ENQUÊTE PUBLIQUE

Demande d'autorisation environnementale
de la société QUADRAN relative au
projet d'exploitation d'un parc éolien
sur le territoire de la commune de Sainte-Suzanne

Contributions du public recueillies pendant l'enquête

Carte 1 : Passage de Roussette noires dans la zone d'implantation potentielle.

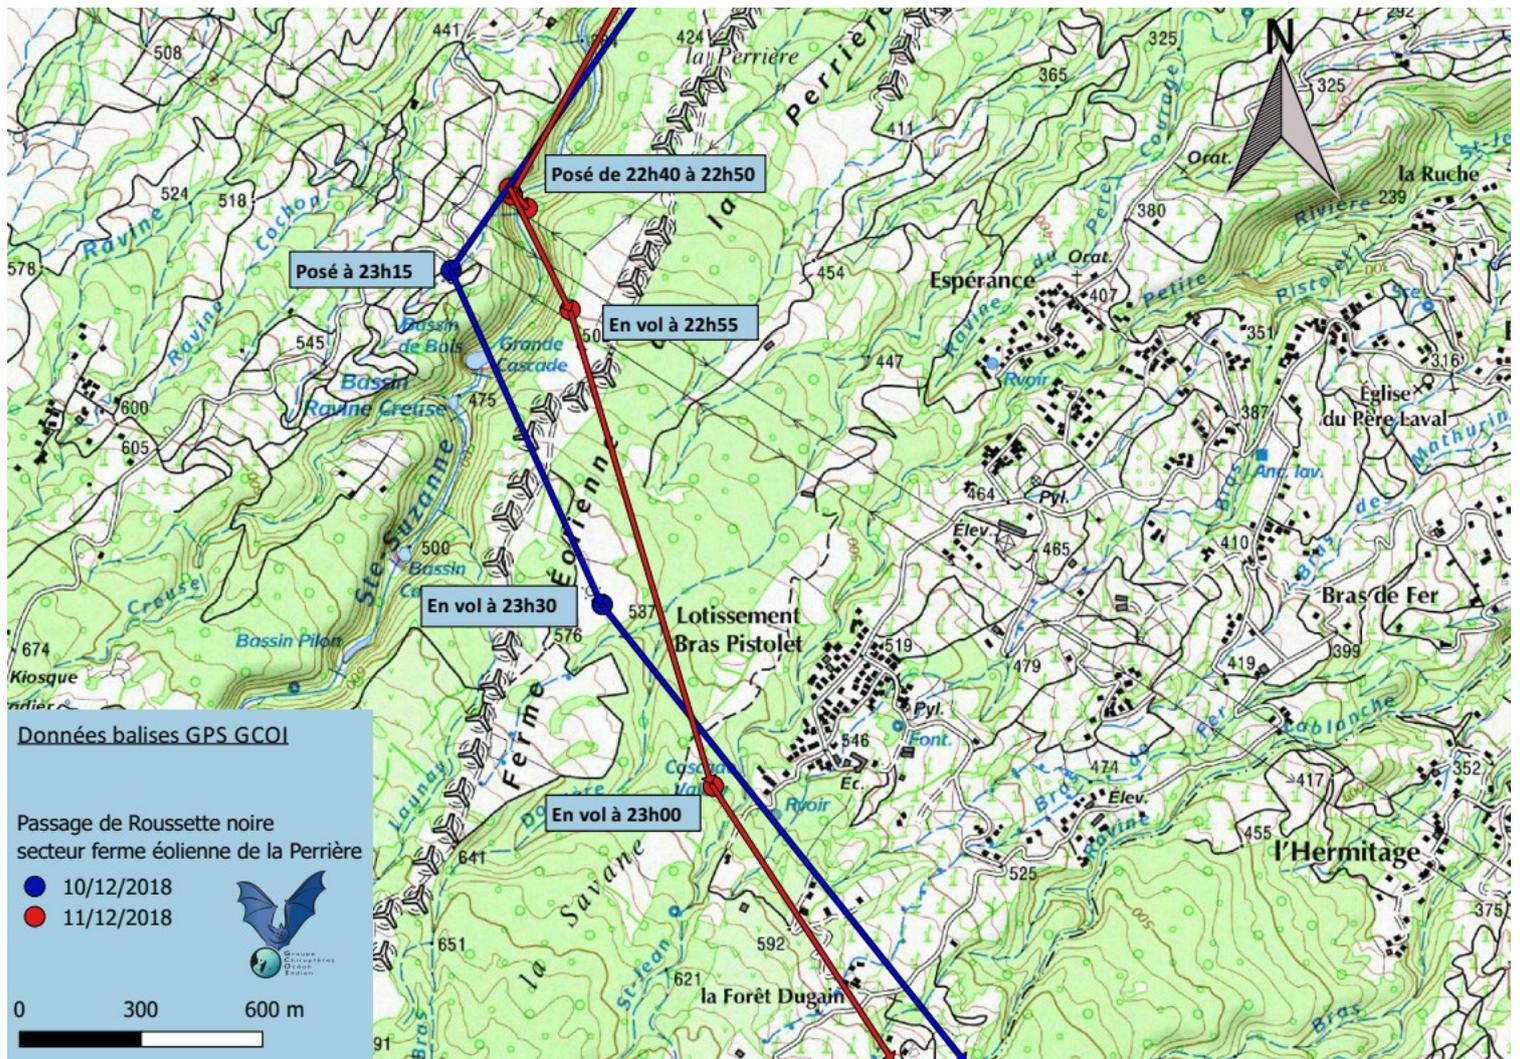
Nous avons des données prouvant le passage d'individus de Roussettes noires contrairement à ce qui est avancé p 147. Des données de balises GPS, posées en décembre 2018 sur des individus de cette espèce, montrent clairement le passage sur zone dans les altitudes de collisions potentielles des Roussettes noires. Il s'agit d'une espèce En danger Critique à La Réunion et En Danger dans le monde (UICN).
